Ing. Pavel Cetl

Krajský úřad Středočeského kraje

Sdělení zpracovatele posudku k:
dokumentaci EIA „Klánovická spojka“

Jisté rozpaky však u zpracovatele posudku vyvolává příloha č.2.7 Dopravně inženýrských podkladů, kde je rozdílový kartogram pro rok 2025 znázorňující rozdíl mezi variantou C1 a C2 (tedy změnu dopravních intenzit po realizaci Klánovické a Hornopočernické spojky).

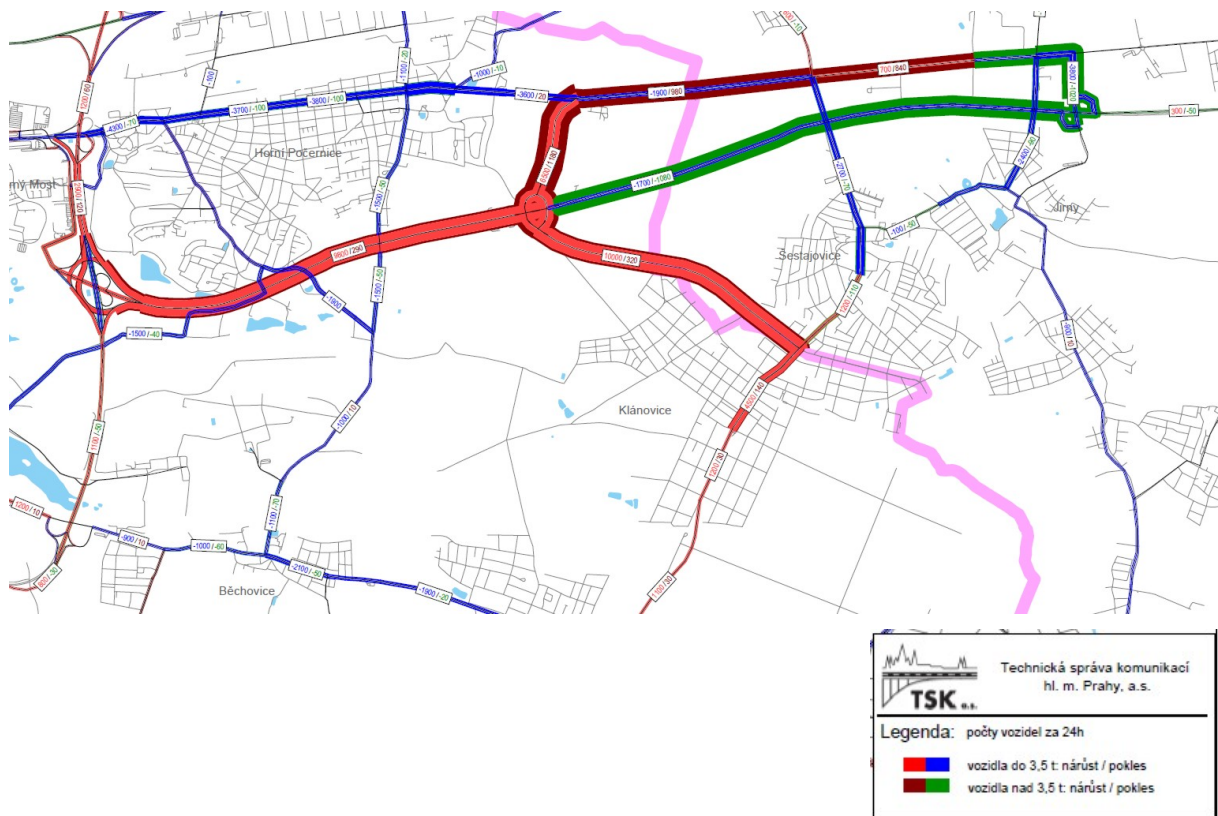
Z kartogramu vyplývá, že po nově vybudované Klánovické spojnici přijede do prostoru enklávy Klánovice/Šestajovice o 10 000 osobních a 320 nákladních vozidel více než ve variantě bez realizace této spojky. Nárůst je předpokládán také na ul. Slavětínské (+1 100 osobních a +30 nákladních). Oproti tomu pokles dopravy je předpokládán na ulici Brandýské (-2 400 osobních a -90 nákladních) a ulici Revoluční (-2 700 osobních a -70 nákladních).

Dokumentace nepředpokládá v oblasti Klánovic ani Šestajovic realizaci žádného záměru vázaného na realizaci Klánovické spojky, který by generoval nárůst intenzit dopravy do enklávy Klánovice/Šestajovice. Pokud by se jednalo o tranzit vozidel využívajících Klánovickou spojku jako

zkratku do jiných lokalit tak by tento průjezd byl na citovaném kartogramu zřejmý. Viz následující obrázek:

Vybudování nové dopravní trasy může vyvolat jistou nerovnoměrnost v distribuci dopravy na uliční síť a za jistých okolností může vyšší komfort dopravy vést i k nárůstu intenzit dopravy, ale přibližně dvojnásobné zvýšení intenzit dopravy do enklávy Klánovice/Sestajovice (aniž by pokračovala dále) dle mého názoru stojí za pozornost a tedy za opětovné prověření. Zvláště z toho důvodu, že v rámci hlukové studie je vyhodnocen nárůst hlukové zátěže, který neumožňuje tuto variantu z hlediska vlivů na zdraví a faktory pohody obyvatelstva akceptovat.

Pokud by se opravdu jednalo o chybu pak by výsledky výpočtů hluku i imisní zátěže pro stav „C“ byly nadhodnocené. Obě studie by tedy bylo nutno přepracovat.

Doporučuji tedy dokumentaci vrátit k přepracování v rámci kterého bude ověřena výše popsaná pochybnost a buď upraveny výpočty hlukové a rozptylové studie nebo bude správnost nárůstu dopravy vyplývající z kartogramu (příloha č.2.7) potvrzena, ovšem v tomto případě by měl být tento stav vysvětlen.
